## **ADDENDUM N°2**

### **ESTUDIO DE IMPACTO AMBIENTAL PROYECTO EXPANSION 110 KTPD PLANTA CONCENTRADORA COLLAHUASI**

El presente documento contiene las aclaraciones, rectificaciones y ampliaciones del Estudio de Impacto Ambiental (EIA) del Proyecto de Expansión 110 ktpd Planta Concentradora Collahuasi, de Compañía Minera Doña Inés de Collahuasi SCM, en relación con el Segundo Informe Consolidado entregado por la Comisión Regional del Medio Ambiente de la Primera Región de Tarapacá. Las aclaraciones, rectificaciones y/o ampliaciones se presentan como respuestas a cada una de las consultas formuladas en el Informe Consolidado, siguiendo el mismo orden.

Caudal de la vertiente Jachucoposa SIN y CON mitigación de acuerdo con el plan propuesto  
(Fuente: Addendum N°1, mayo 2001)

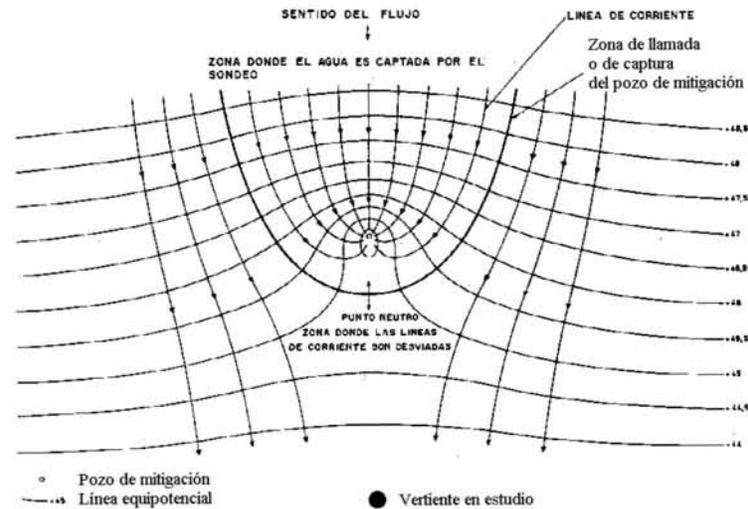
**3 En relación a la observación oportunamente hecha respecto del procedimiento a aplicar para contrarrestar los descensos en los caudales que ocurrirán en la denominada vertiente Jachucoposa, no se entiende la efectividad del procedimiento propuesto; reponer el caudal de la vertiente con aguas de similar composición química, recurriendo a un pozo de mitigación ubicado en algún punto de la propia zona de alimentación de la vertiente. El procedimiento de mitigación propuesto, pareciera de efectividad incierta, del momento que en rigor, sólo comprometería un trasvase de aguas de la propia hoyo, sin aporte externo, con ello no genera una efectiva mitigación.**

El procedimiento fue establecido en la respuesta a la pregunta 6.2.3-d.1 del Addenda N°1. La efectividad de la reposición del caudal es mostrada en la Figura N°11 del Addenda N°1, la cual se reproduce a continuación:

En consecuencia, se observa que el procedimiento de mitigación propuesto produce una efectiva mitigación.

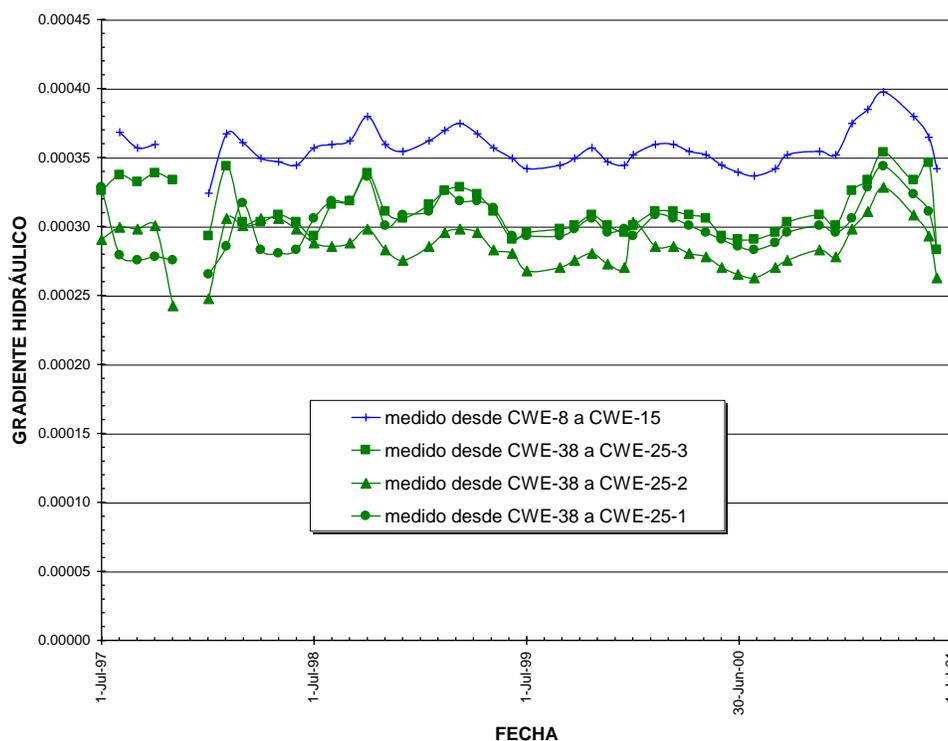
**5** *Las carencias de sondajes, y por tanto del conocimiento de los niveles freáticos y sus eventuales oscilaciones naturales en el tiempo en el salar de Empexa, limita el confiable conocimiento de la situación de la superficie del agua subterránea. Por tanto, no es posible afirmar que la horizontalidad de los niveles de agua entre los salares de Coposa y Empexa, cree una condición hidráulica favorable a restringir el flujo subterráneo desde el salar de Coposa al salar de Empexa.*

La superficie del agua subterránea en el límite de la cuenca del salar de Coposa con la cuenca del salar de Empexa ha sido establecida a base de las mediciones histórica de niveles (desde julio de 1997) en 3 pozos de CMDIC. Con base en esas mediciones se ha concluido que la horizontalidad de la superficie del agua subterránea en dicho sector de la cuenca de Coposa muestra que, de existir flujo hacia Empexa, dicho flujo sería mínimo a despreciable.

A continuación se muestran esos antecedentes (los datos están en el informe hidrogeológico de Coposa presentado anteriormente):
